2013 年 12 月 17 日

大研医器株式会社
品質保証部

クーデックシリインジェクター/バルーンジェクターPCA 装置の誤接続に関する注意喚起

注意喚起内容の図示

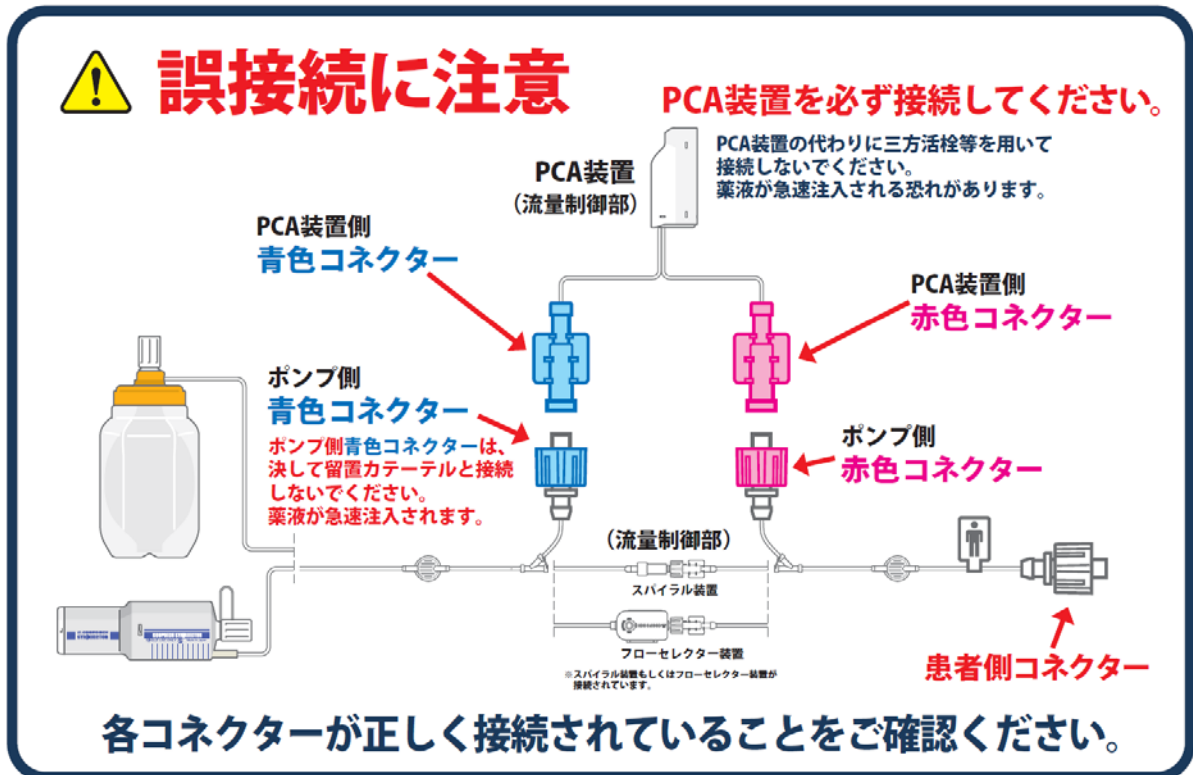
- ・上記製品は、ポンプ側青色コネクターにカテーテルを接続する誤接続により、流量制御されない薬液が患者に急速注入される恐れがありますので、ポンプ側青色コネクターは決して患者側に接続しないでください。
- ・誤接続を防止するため、ポンプ側回路と PCA 装置の接続は、同色のコネクター同士を接続してください（赤色と赤色を接続・青色と青色を接続）。
- ・PCA 装置に流量制御部を内蔵しているため、PCA 装置の代わりに三方活栓等を用いて接続しないでください。

誤接続防止対策品について

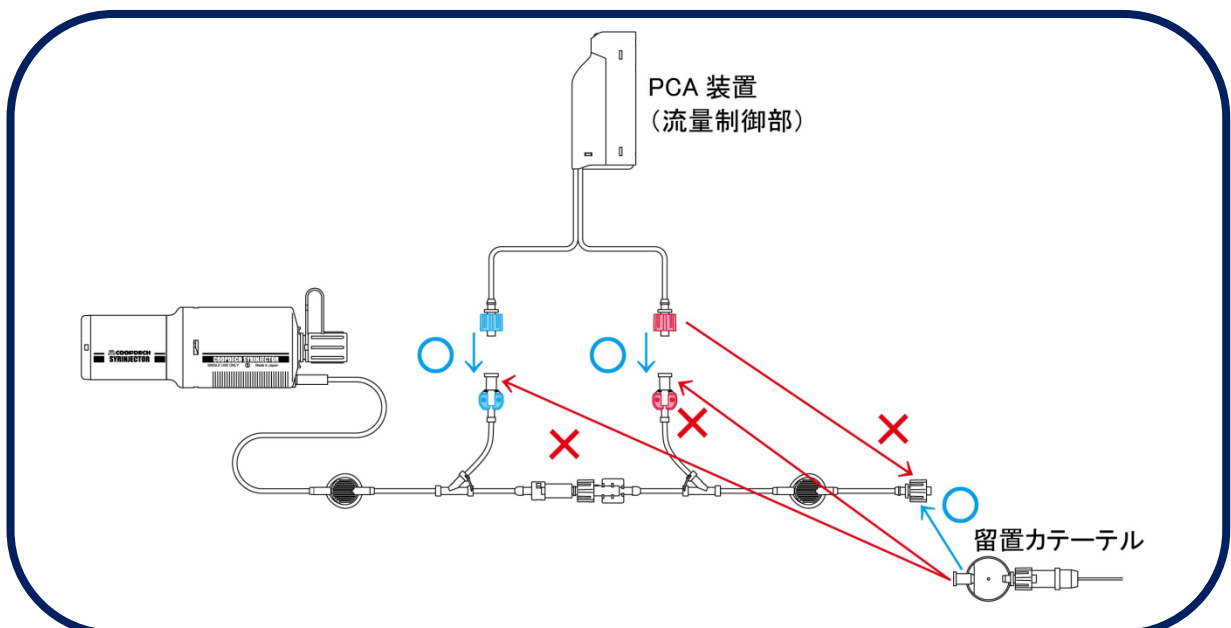
PCA 装置とポンプ側回路のオスメスコネクターを入れ替えることにより、流量制御されていないポンプ側青色コネクターとカテーテル等が接続できない構造と致します。

対策品の出荷は 2014 年 1 月末頃から開始し、最短で全品番が切替完了となるよう調整しております。切替完了までの期間、未対策品には上記注意喚起を同梱致します。

今回の不適切な使用

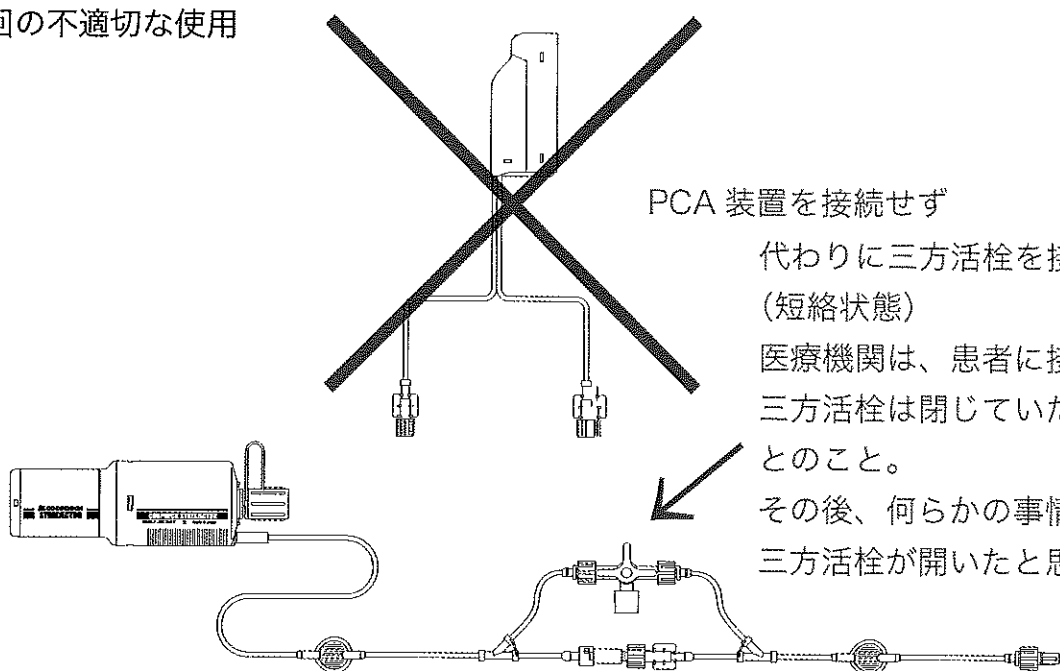
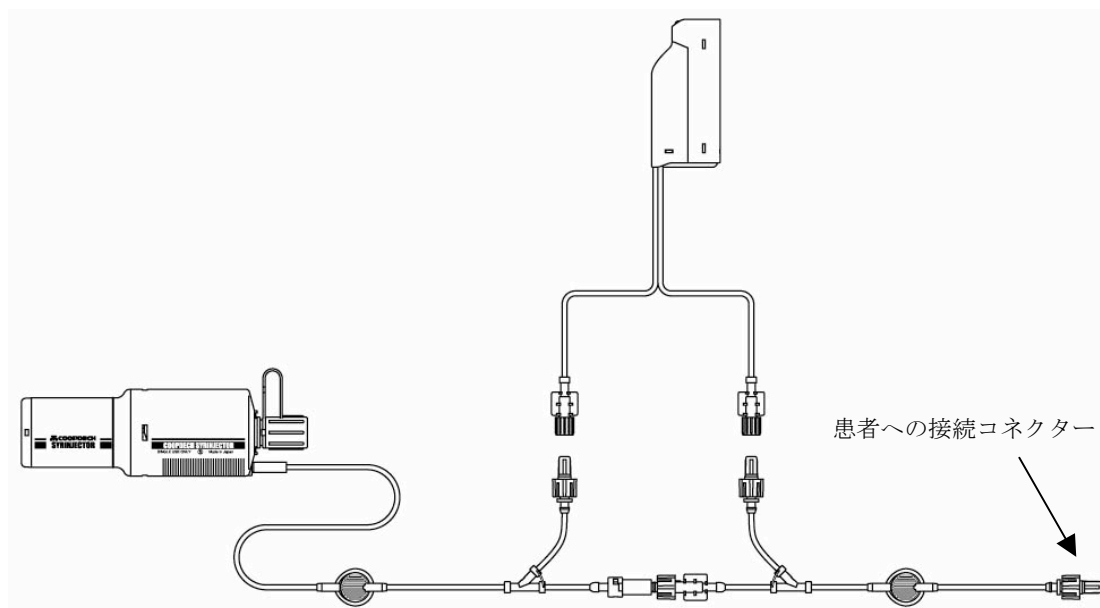
PCA 装置を接続せず

代わりに三方活栓を接続
(短絡状態)

医療機関は、患者に接続時
三方活栓は閉じていた
とのこと。

その後、何らかの事情で
三方活栓が開いたと思われる。
